RZSW/U/2/11/2021

**Dotyczy: uzgodnienia lokalizacji sieci wodociągowej w ul. Jarzębinowej i ul. Śliwkowej
w Lipnie na dz. nr 393/5 i 393/9, obr. Lipno w zakresie występowania urządzeń
melioracji wodnych.**

rysunek: PROJEKT ZAGOSPODAROWANIA TERENU - SIĘĆ WODOCIĄGOWA

temat: BUDOWA SIĘCI WODOCIĄGOWEJ W UL. JARZĘBINOWEJ W LIPNIE

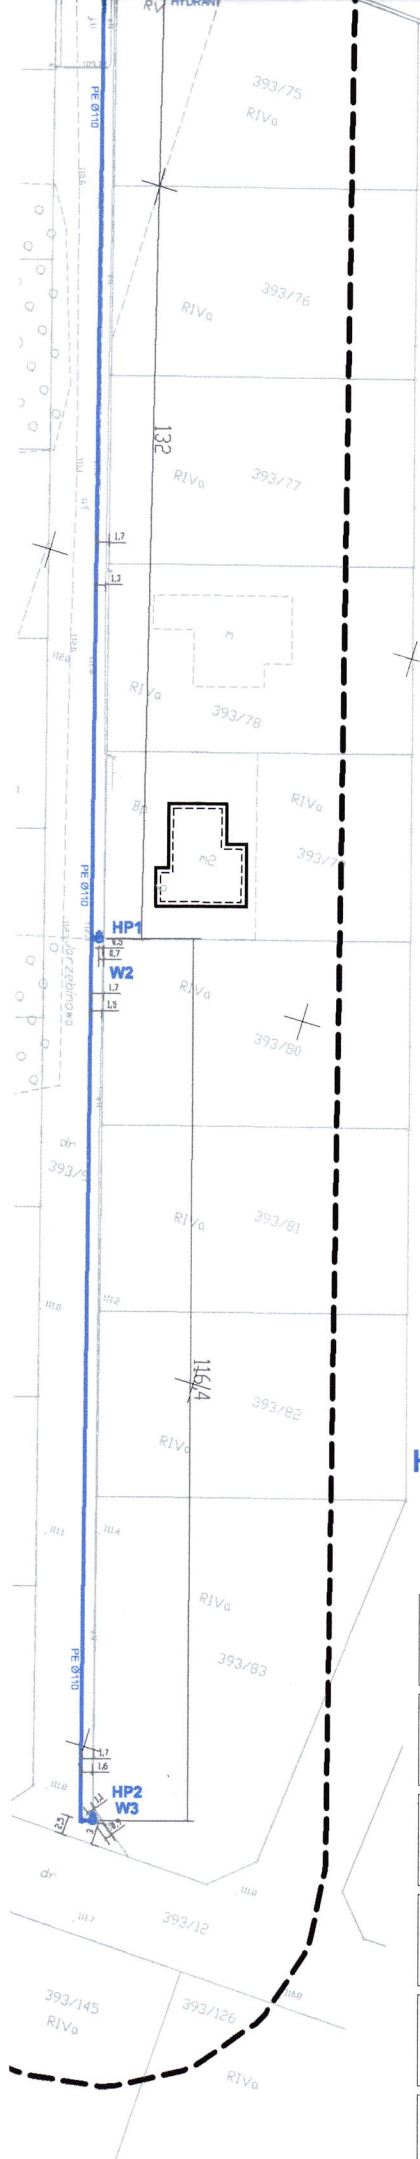
Równocześnie informujemy, że na terenie objętym projektowaną inwestycją występuje zinwentaryzowana sieć rurociągów drenarskich. W związku z tym w przypadku uszkodzenia urządzeń drenarskich w trakcie wykonywania robót ziemnych, przedmiotową sieć należy odtworzyć z zachowaniem istniejących średnic i spadków rurociągów aby zapewnić jej funkcjonalność.

Inwestor ponosi odpowiedzialność materialną za spowodowane uszkodzenia sieci drenarskiej w czasie wykonywania robót oraz za szkody które w przyszłości mogą powstać na skutek przeprowadzonych prac. Uszkodzenie urządzeń melioracyjnych może doprowadzić do zmiany kierunku spływu wód, nadmiernego uwilgotnienia gleby, a także szkodliwie wpłynąć na inne nieruchomości i gospodarkę wodną.

Inwestor zleci RZSW w Lesznie nadzór robót związanych z odtworzeniem urządzeń drenarskich w trakcie wykonywania w/w inwestycji.
